Á CONFEDERACIÓN HIDROGRÁFICA DO MIÑO-SIL

A súa referencia: A/27/06796-3

1. Que no Boletín Oficial da Provincia de Lugo nº 190 de data 19 de agosto de 2023, publicouse o anuncio polo que se somete a información pública a solicitude de concesión administrativa de terreos de dominio público hidráulico polo prazo máximo legal previsto, en relación co "Proxecto para a renovación da concesión A/27/06796 e legalización das instalacións existentes no Club Fluvial de Lugo, no barrio de San Lázaro, termo municipal de Lugo (Lugo).
2. Que, en tempo e forma, polo presente e en relación co aludido anuncio, procédense a evacuar as seguintes

ALEGACIÓNS

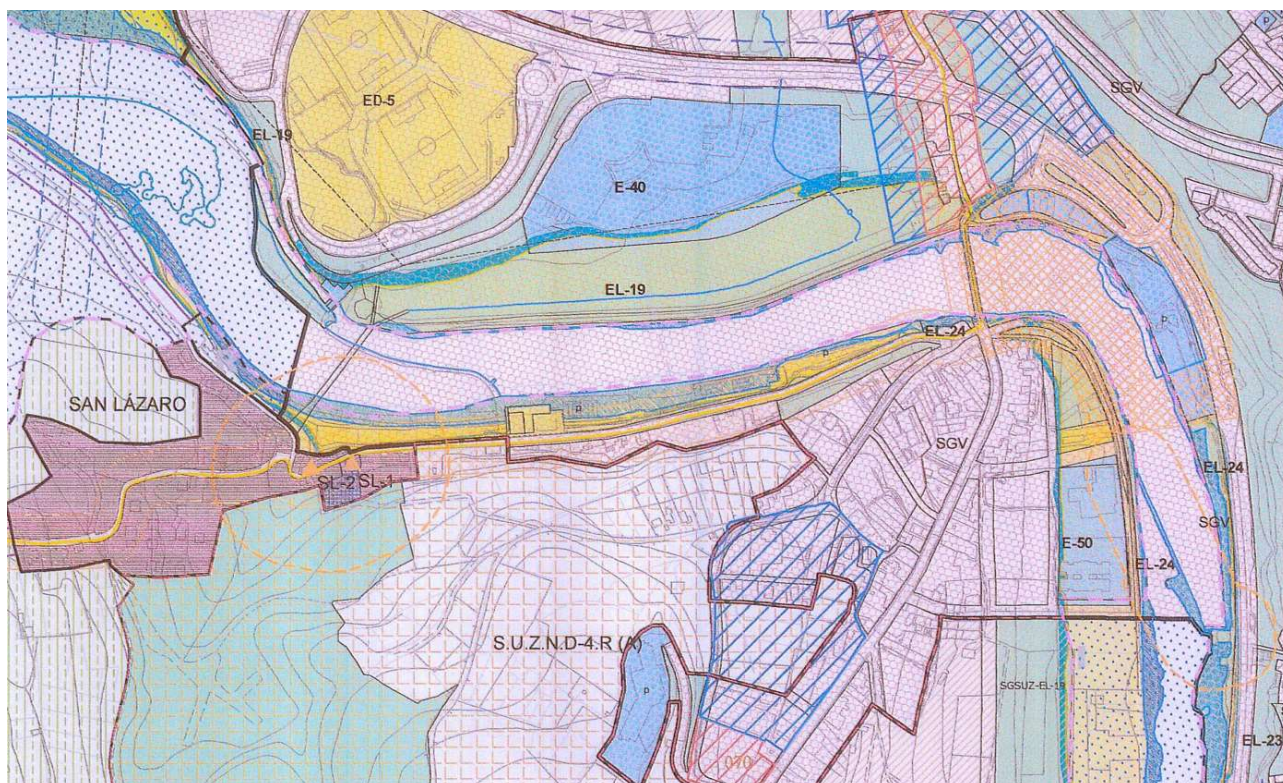
Ademáis, na zonificación que propoñen no Plano 5.2 Folla 3 de 4, **a servidume de paso invade o DPH en zona de fluxo preferente** tal e como se recolle na seguinte imaxe do *Sistema Nacional de Cartografía de Zonas Inundables*.

A zona de fluxo preferente está constituída pola unión da zona ou zonas onde se concentra preferentemente o fluxo durante as avenidas, ou vía de intenso desaugadoiro, e da zona onde, para a avenida de 100 anos de período de retorno, podan producirse graves danos sobre as persoas e os bens, quedando delimitado o seu límite exterior mediante a envolvente de ambas as zonas. Nestas zonas só poderán ser autorizadas aquelas actividades non vulneables fronte ás avenidas e que non supoñan unha **redución significativa da capacidade de desaugadoiro das devanditas zonas.**

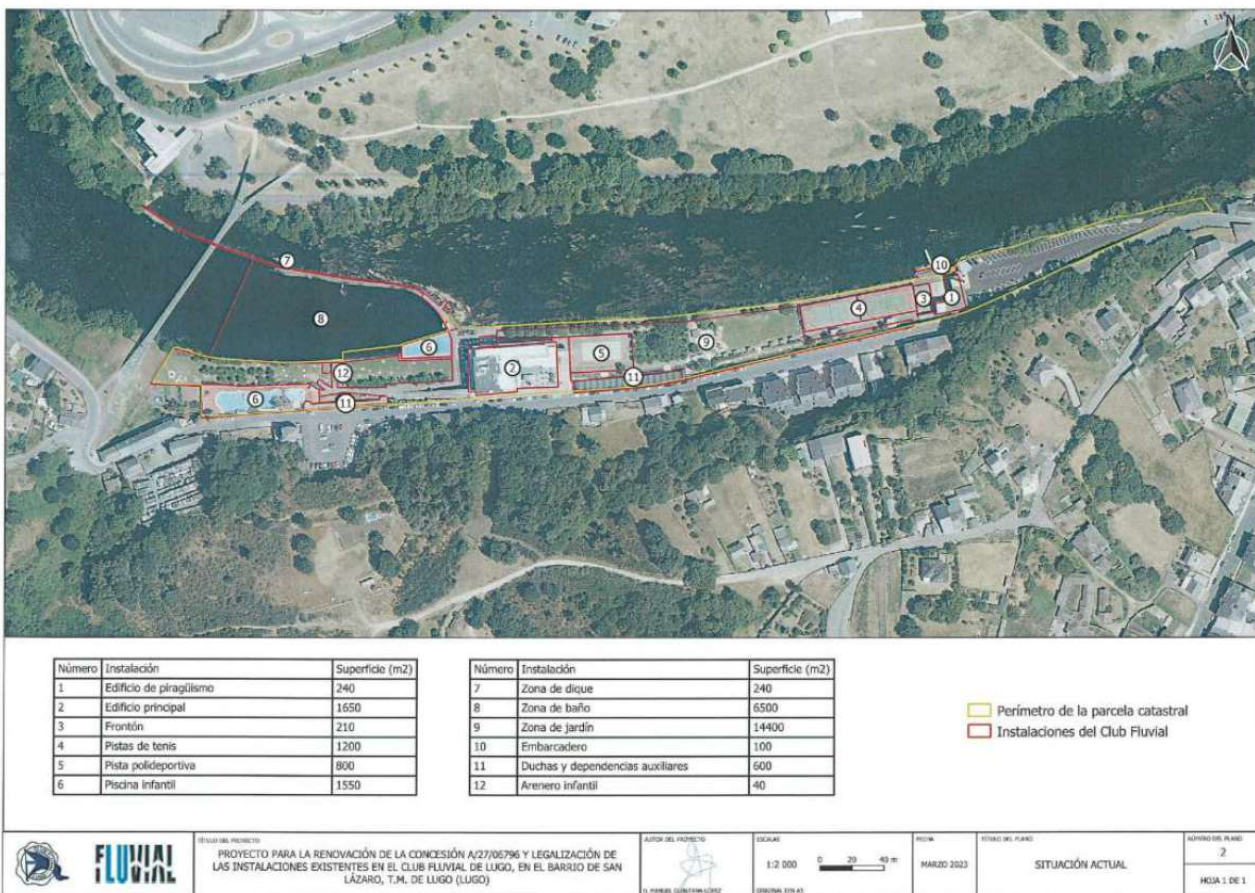
No proxecto presentado polo Clube Fluvial, estase indicando que parte das instalacións do Clube Fluvial ocupan o dominio público hidráulico, tal e como se recolle no plano 2, delimitando por unha franxa vermella

as instalacións da entidade deportiva. Así indican que tanto o propio río coma o devandito "caneiro" ou presa que conecta coa fábrica da luz son instalacións do Clube Fluvial.

Segundo se recolle no PXOM de Lugo, tanto o caneiro como a fábrica da luz son propiedade pública, polo tanto, o Clube Fluvial estase apropiando de bens de titularidade pública, neste caso o caneiro que conecta a fábrica da luz. No mesmo plano tamén inclúen dentro das instalacións do Clube Fluvial o Dominio Público Hidráulico.
